BT 0672
19.05.2000

Assunto: **Alteração das Resistências de degelo**
Modelos: **BRM33A, BRM33B, BRM37A, BRM39B, BRE43A, BRG43A, BRM43A, BRM43P, BRM43X, BRN43A, CRM42A e KRM43A.**
Marcas: **Brastemp, Consul e Kitchens**

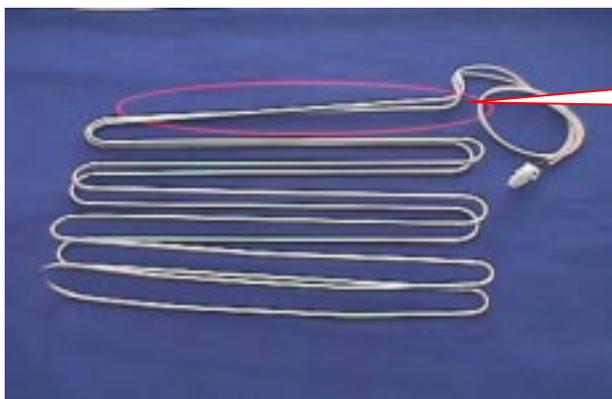
Estamos produzindo a partir da segunda quinzena de maio de 2000, as novas **resistências de degelo**, onde as mesmas não tem mais o aquecimento na primeira fileira, conforme foto abaixo, possibilitando assim um degelo mais eficiente, devido ter uma área próximo do bimetal mais fria.

Esta é a região da resistência onde não há aquecimento

Abaixo segue a tabela com os valores de potência e resistência ôhmica:

MODELOS	POTÊNCIA DA RESISTÊNCIA (W)	RESISTÊNCIA 127V	RESISTÊNCIA 220V
BRM37A, BRM39B, BRE43A, BRG43A, BRM43A, BRM43P, BRM43X, BRN43A, CRM42A, KRM43A.	220*	56,0 ôhms á 71,8 ôhms	183,9 ôhms á 232,1 ôhms
BRM33A e BRM33B	190*	65,1 ôhms á 85,0 ôhms	213,9 ôhms á 274,8 ôhms

Com esta alteração, foram alterados também os códigos para reposição conforme tabela abaixo:
